Résidence du "PARC CÉZANNE" 57 av. des Écoles Militaires 13100 AIX EN PROVENCE - RÉFECTION DE L'ÉTANCHÉITÉ

Phase : DIAGNOSTIC

Bâtiment : "BELLEVUE" - PLAN du TOIT TERRASSE - ÉTAT EXISTANT - échelle 1/100 - Marseille le 11/03/2019

B/04

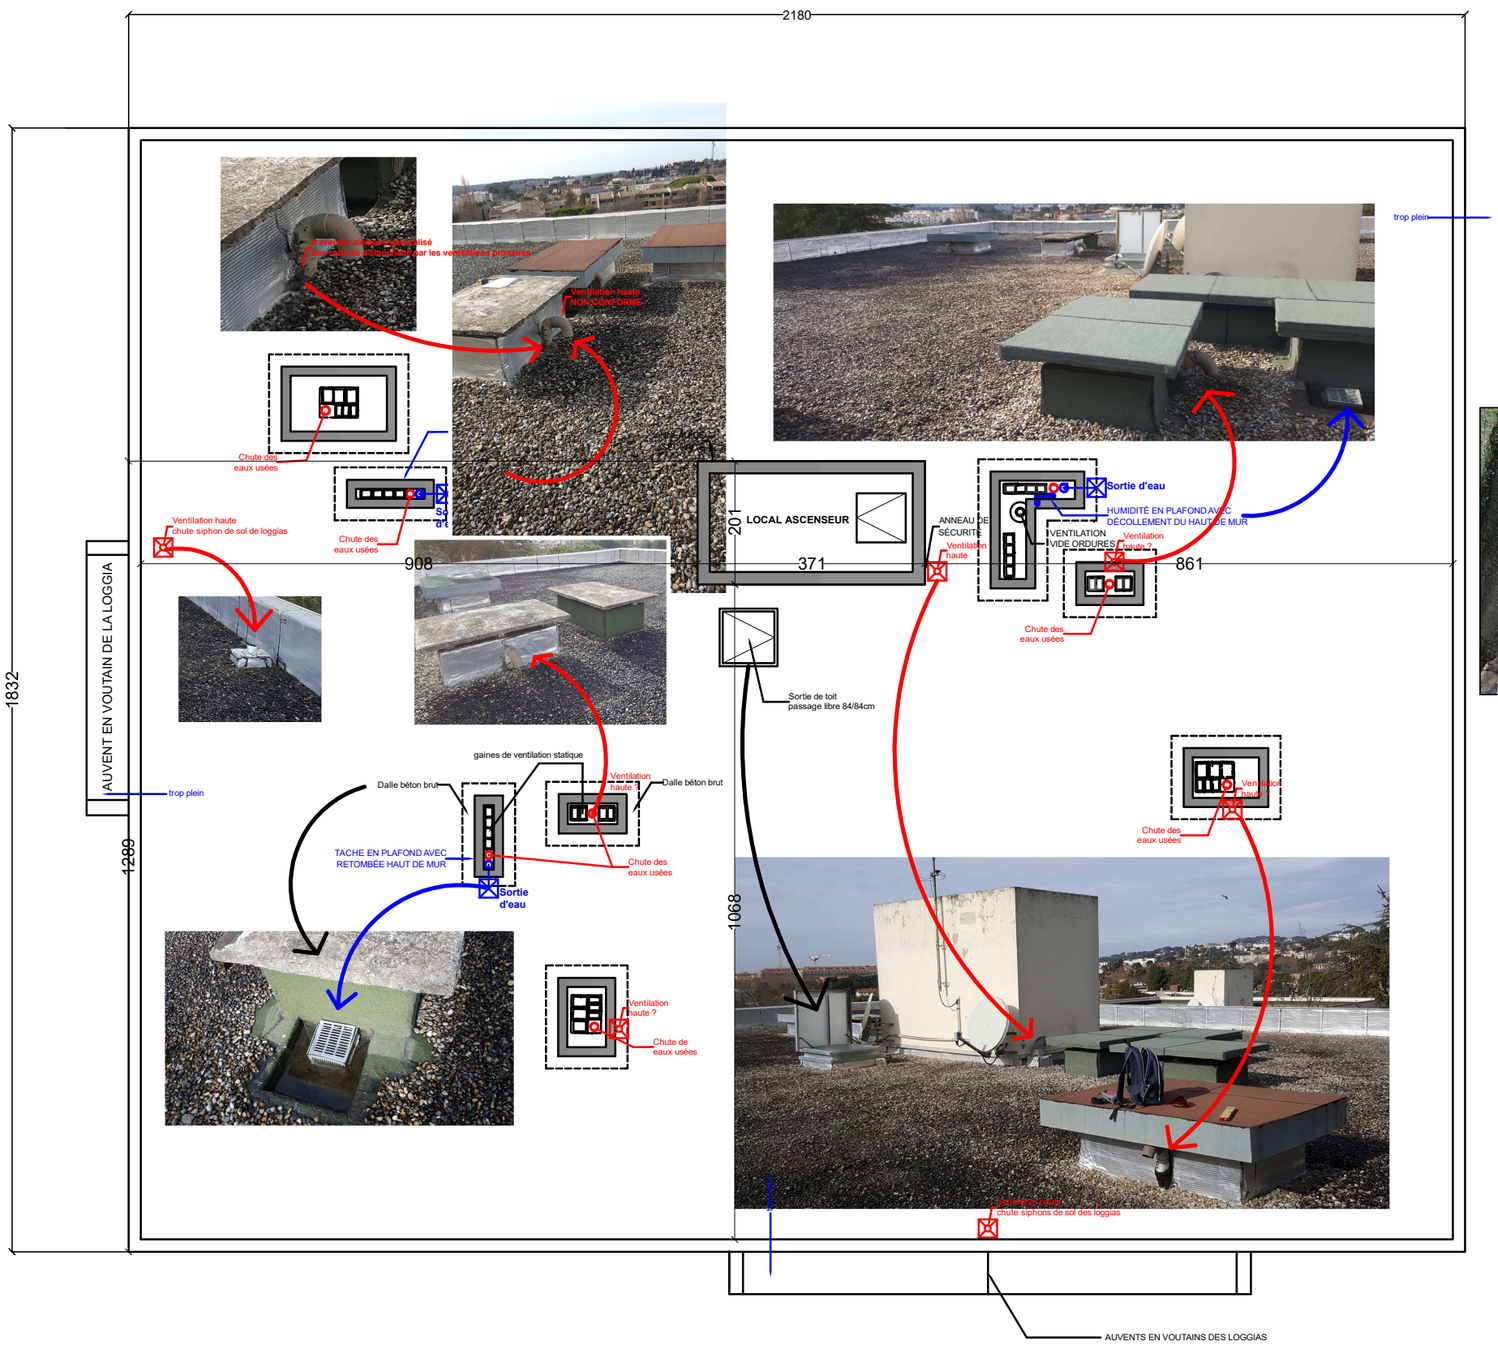
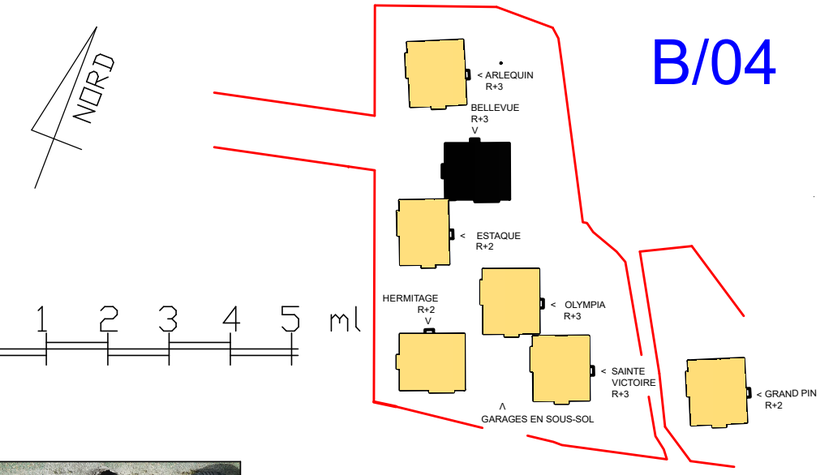
NON CONFORMITÉ DES SORTIES D'EAU et TROP-PLEINS
DIAMÈTRE DES CHUTES EP NON CONNUES

EN APPLICATION du DTU 43-1 Partie 3 Article 8 Tableau 2 :
- **Surface horizontale collectée : 21,80x18,32ml = 399 m2**
- **Ont été repérées 3 sorties d'eau (voir plan)**
- **Chaque sortie d'eau dessert donc 398/3 = 133 m2 (Surf. inférieure à 287 m2)**

En conséquence, suivant tableau 2 du DTU 43,1 :
- **Diamètre minimum pour moignon cylindrique = 110mm pour 136 m2 collecté**
- **Diamètre réel constaté des 3 sorties d'eau existantes 40 à 50mm NON CONFORME**
- **Diamètre chutes EP NON CONNU car gaines techniques non visitables**
- **Il existe 3 trop-pleins de sécurité de diamètre 50 à 60mm seulement NON CONFORME**
- **En toiture local ascenseur sortie d'eau unique sans trop plein de sécurité**

SORTIES DE VENTILATIONS PRIMAIRE EN TOITURE DES CHUTES D'EAUX USÉES NON CONFORMES

SORTIE HORIZONTALE SOUS DALLETTE
OU AU TRAVERS DE RELEVÉS D'ÉTANCHÉITÉ

DÉBOUCHÉ DES GAINES DE VENTILATION STATIQUE SOUS DALLETTE BA
(Risque de refoulement)
